**KOMENDA WOJEWÓDZKA  
PAŃSTWOWEJ STRAŻY POŻARNEJ  
w KRAKOWIE**  
30-134 Kraków, Zarzecze 106

WZP.2370.33.113.2023.RT

**WYKONAWCY**  
**uczestnicy postępowania na budowę strażnicy Komendy Powiatowej  
Państwowej Straży Pożarnej w Wadowicach wraz z Jednostką  
Ratowniczo-Gaśniczą**

Komenda Wojewódzka Państwowej Straży Pożarnej w Krakowie informuje, że w przedmiotowym postępowaniu wpłynęło następujące pytanie:

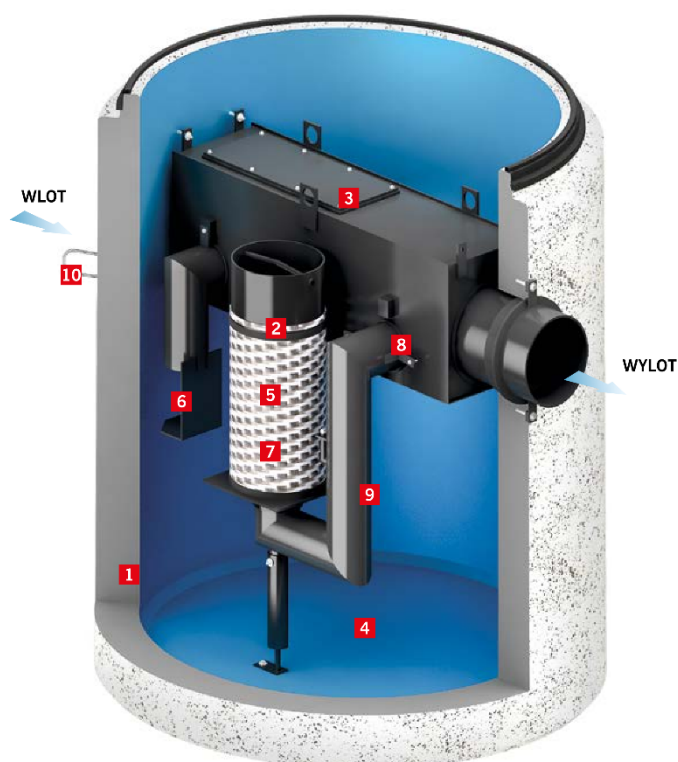
*Prosimy o określenie parametrów separatora substancji ropopochodnych, w tym: przepływ nominalny, przepływ hydrauliczny, ewentualne zastosowanie by-pass, pojemność osadnika zintegrowanego.*

Projektuje się żelbetowy separator substancji ropopochodnych z wkładem koalescencyjnym zintegrowany z osadnikiem, z bypassem wewnętrznym. Do zabudowy w gruncie. Klasa obciążenia D 400 (do 40 ton) z osadnikiem i bypassem

- Przepływ nominalny  $Q_n$  15l/s
- Przepływ maks.  $Q_{max}$  150l/s
- Pojemność osadnika 1500 l
- Poj. magaz. oleju 464 l
- Średnica wlotu i wylotu DN 400
- Średnica wjazdu 600mm
- Średnica zbiornika D 2440 mm
- Charakterystyka separatora:
- Zbiornik monolityczny, żelbetowy (C35/45)
- Komora separacyjna (PEHD)
- Bypass skrzynkowy z klapą rewizyjną, montowany osiowo
- Zintegrowana komora osadnika
- Filtr koalescencyjny
- Deflektor (PEHD)
- Samoczynne „pływakowe” zamknięcie na odpływie (PEHD/stal nierdzewna)
- Końcówka do podłączenia urządzenia do poboru próbek
- Zasyfowany kanał odpływowy (PEHD)

Separatory z osadnikiem posadowione zostaną na gruntach nośnych. Posadowienie do głębokości 6m ppt nie wymaga wykonywania obliczeń, w związku z czym urządzenia nie wymagają przygotowania specjalnego fundamentu. Dno wykopu przygotowuje się wykonując podbudowę (beton C8/10 grubości 10cm albo dobrze

zagęszczona warstwa żwiru lub innego gruboziarnistego gruntu niespoistego grubości ok. 20 cm). Na odpowiednio przygotowanym podłożu, po sprawdzeniu rzędnych, należy ustawić korpus separatora, podłączyć rury, zamontować niezbędne kręgi nadbudowy i pokrywę a następnie zasypać wykop starannie zagęszczając.

Żelbetowy separator substancji ropopochodnych z wkładem koalescencyjnym zintegrowany z osadnikiem, z bypassem wewnętrznym.  
Do zabudowy w gruncie. Klasa obciążenia D 400 (do 40 ton).

- 1** Zbiornik monolityczny, żelbetowy (C35/45), może być pokryty wewnętrzną powłoką ochronną)
- 2** Komora separacyjna (PEHD)
- 3** Bypass skrzynkowy z klapą rewizyjną, montowany osiowo
- 4** Zintegrowana komora osadnika
- 5** Filtr koalescencyjny (tkanina stalowo-propylenowa / pianka poliuretanowa)
- 6** Deflektor (PEHD)
- 7** Samoczynne „pływakowe” zamknięcie na odpływie (PEHD/stal nierdzewna)
- 8** Końcówka do podłączenia urządzenia do poboru próbek
- 9** Zasyfonowany kanał odpływowy (PEHD)
- 10** Certyfikowane pętle transportowe

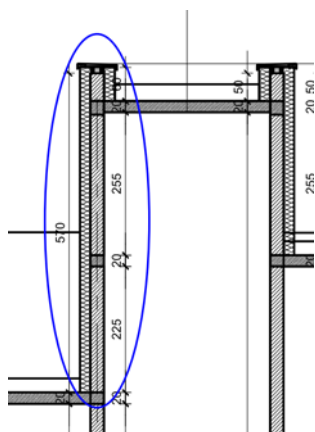
Czy membranę EPDM można zamienić na PVC?

Należy wycenić zgodnie z projektem.
